－ 改善箇所説明図 －

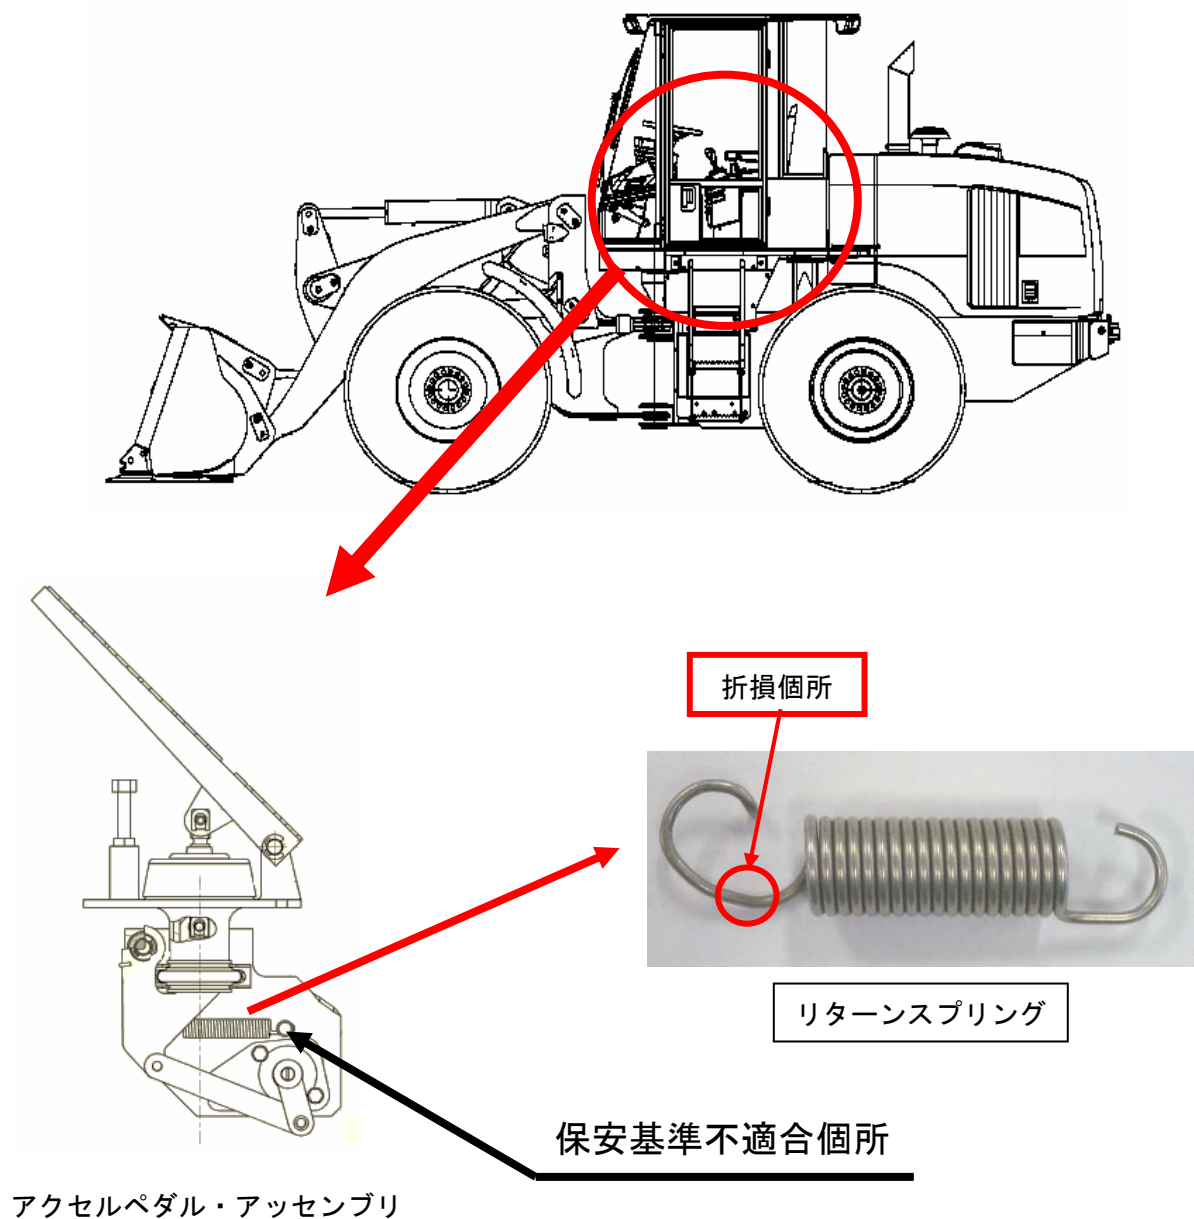
アクセルペダルに装着されているリターンスプリングの製造方法が不適切なため、フック部に傷がついているものがある。そのため、そのまま使用を続けると、当該スプリングが折損しアクセルペダルが踏込まれたまま戻らなくなり、エンジン回転が下がらなくなるおそれがある。

全車両、リターンスプリングを良品と交換する。

識別：対策済み車両には、リターンスプリングに白ペンキを塗布する。
